Shearwater Petrel 1 & 2/Perdix/Perdix AI/NERD 2 第 53 版韌體發行說明

第 53 版 2018.02.21

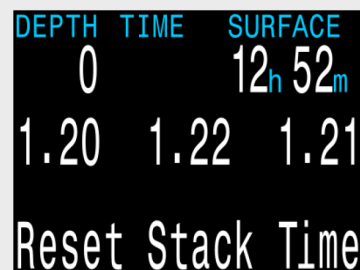
新功能 所有機型都加入 NERD 2 第 46 版的功能，

包括「濾除罐時間」(濾除二氧化碳的時間)。只有密閉系統 (CC) 模式才具備「濾除罐時間」功能。「濾除罐時間」會在潛水期間開始倒數，並在更換濾除罐時由使用者手動重設。使用者可以更改總時間。每小時發出一次警告每 30 分鐘提醒的功能則固定不變。

將自訂開機圖片加到 Perdix

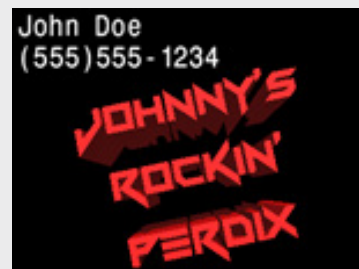
Perdix 開機畫面現在能使用自訂圖片。圖片大小必須是 320x240 像素。您必須使用 Shearwater Desktop 2.5.4 或以後的版本才能上傳圖片。

現在不需要按那麼多次按鈕即可使用標記方向指令

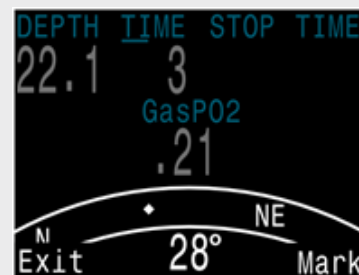
移動指北針標記方向選單，減少需要按的鈕。另外，現在即使您要標記方向，也可以同時看到指北針。操作方式：查看指北針時按下左鍵就會出現「Exit/Mark (結束/標記)」選單。按下右鍵可加上指北針標記，按下左鍵可結束主畫面。以前必須開啟一般選單才能加上指北針標記。

現在能顯示目前方向和標記方向之間的夾角 (本例中是 16°)

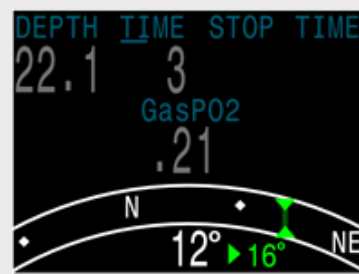
標記方向後，螢幕現在會顯示目前方向和標記方向之間的夾角，非常適合特定形狀的潛水路線。舉例來說，方形路線每次必須轉 90°，三角形路線每次必須轉 120°。

在「Bus Devices (匯流排裝置)」畫面上選擇「View (查看)」就能看到更多資訊和設定

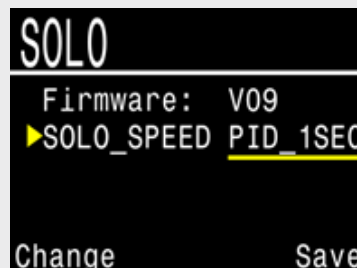
現在能更改週邊擴充卡的設定。

舉例來說，您可以在 SOLO 卡（電磁閥和氧氣控制器）上調整「Solenoid Speed (電磁閥速度)」設定。前往 Petrel 的「Bus Devices (匯流排裝置)」畫面即可讀取週邊擴充卡。週邊設備會儲存您在這裡看過的設定。

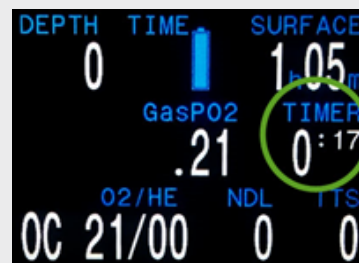
指北針目前的數值（方位角）顯示在「Mark Heading（標記方向）」選單中。
